CONCEPTO TÉCNICO No CT - 4708
Revisión de Estudio Particular de Respuesta Local
de Amplificación de Ondas Sísmicas
Artículo 7 - Decreto 193 de 2006

ENTIDAD SOLICITANTE: Curaduría Urbana 4
LOCALIDAD: 11. Suba
BARRIO: El Plan
PROYECTO: Sede Arturo Calle
DIRECCIÓN: AK72 No. 147b – 90
Av. Boyacá con calle 148
UPZ: 23. Casa Blanca Suba
TIPO DE RIESGO: Sísmico
EJECUTOR: Ing. Jorge Alberto Rodríguez
FECHA DE EMISION: Febrero 27 de 2007

El presente concepto técnico corresponde a la primera revisión realizada por la Dirección de Prevención y Atención de Emergencias, del Anexo D Asesoría Geotécnica y Sismológica para la evaluación de la amenaza sísmica del edificio Arturo Calle del "Estudio de suelos y análisis de cimentaciones Edificio Avenida Boyacá con calle 148", que se remite como estudio sísmico local, en cumplimiento a lo estipulado en el Decreto 193 de 2006.

Figura 2. Espectro de diseño recomendado del proyecto Sede Arturo Calle

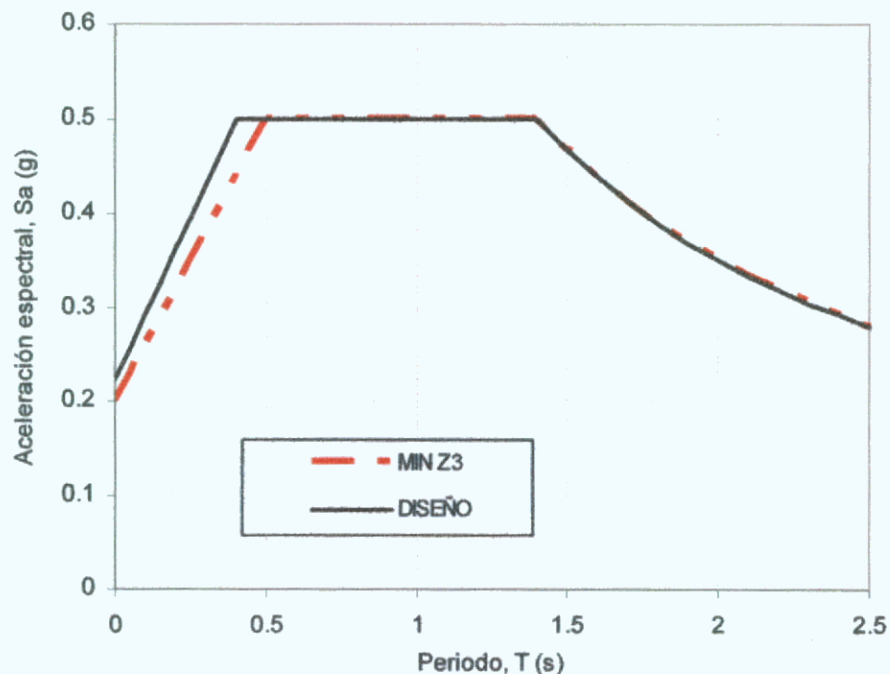
En la figura 3.21 se presenta el espectro de diseño recomendado, obtenido de los análisis 1D. El espectro de diseño no es inferior al mínimo de Zona 3, y se adopta a partir de 0.5s. El espectro de diseño efectúa una transición lineal entre $T=0s$ con 0.225g hasta $T=0.4s$ en que alcanza una aceleración espectral de 0.5g.

El estudio CUMPLE con este requerimiento.
